# VKM 23244

Teknisk bulletin - februar 2006

PSA 1.9 D (DW8-motorer) og PSA 2.0 HDi 8V (DW10-motorer)

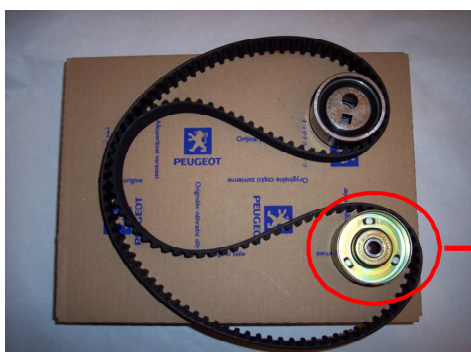
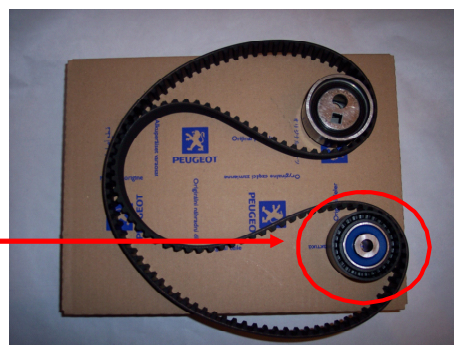
VKM 23244 er blitt erstattet av VKM 23246.

Siden den nye designen er vanlig med løperullen i VKM 23246, er VKM 23244 erstattet med VKM 23246.

PSA har nylig modifisert innholdet i OES-settet for DW8- og DW10-motorer. Løperullen gikk faktisk gjennom en designutvikling.

Den nye designen på løperullen har en plasttrinse, mens den gamle hadde en metalltrinse.
